**REPORTE
ASESORÍA TÉCNICA
LM-AT-61-07**

**Mejoramiento de la Ruta Nacional N° 209,
Sección: Palmichal-Chirraca.
Licitación Pública 034-2005**

REPORTE DE ASESORÍA TÉCNICA
“Mejoramiento de la Ruta Nacional N° 209,
Sección: Palmichal-Chirracá”.
Licitación Pública 034-2005.

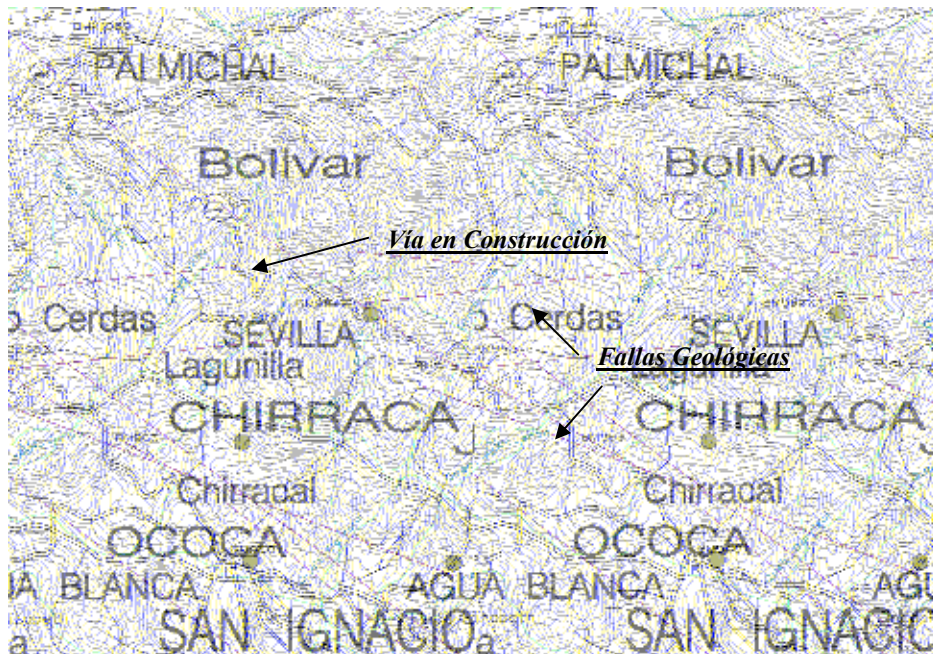
En la figura No.2 se muestra una vista del área de interés del proyecto, extraída de un mapa confeccionado por la Comisión Nacional de Emergencia, propiamente por la Dirección de Gestión de Desastres, en el Departamento de Prevención y Mitigación, en el año 2003. Se puede notar el trazo de la carretera que une las localidades de Palmichal y Chirracá. Las líneas rojas representan fallas geológicas existentes en la zona, por lo que se puede ver que la vía es directamente afectada por estas fallas, situación que incide en la vulnerabilidad de la zona.

En la fotografía No.1 se presenta una vista panorámica donde se aprecia la zona por donde pasa la carretera y el peligro de derrumbes en los taludes de corte y los de relleno. Tomando en cuenta la inestabilidad conocida de la zona mostrada en la figura No.2, podemos mostrar más claramente y evidenciar la magnitud del problema que existe en la zona, sobretodo al tratar de ampliar la calzada y desestabilizar más estos taludes.
